新竹縣政府工程查核代表照片表

工程名稱：110 年新竹縣芎林鄉特色公園公四水霧自然遊戲場設置工程

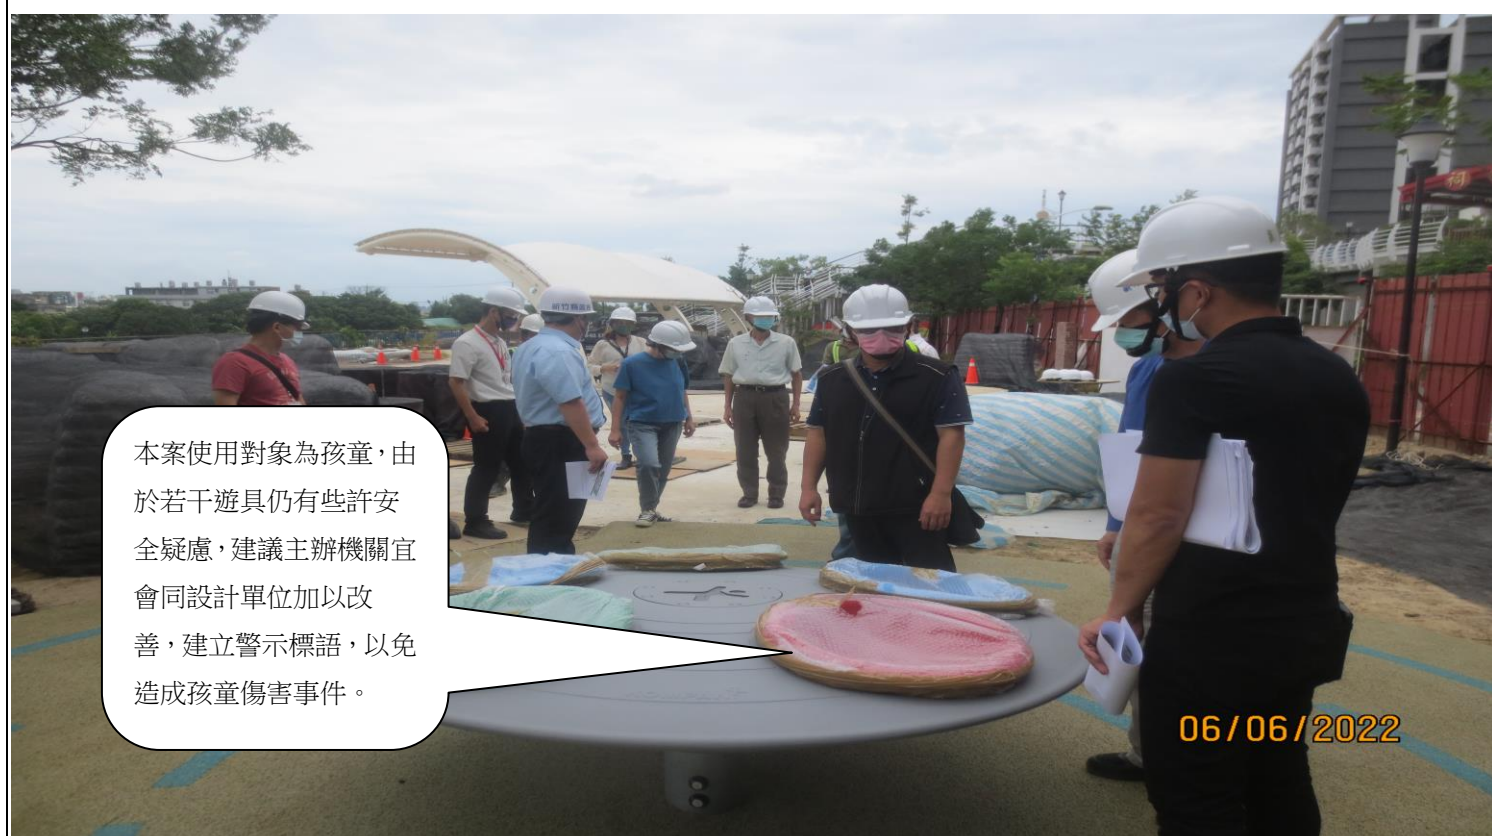
植栽支架固定綁紮高度及方式不符規範。
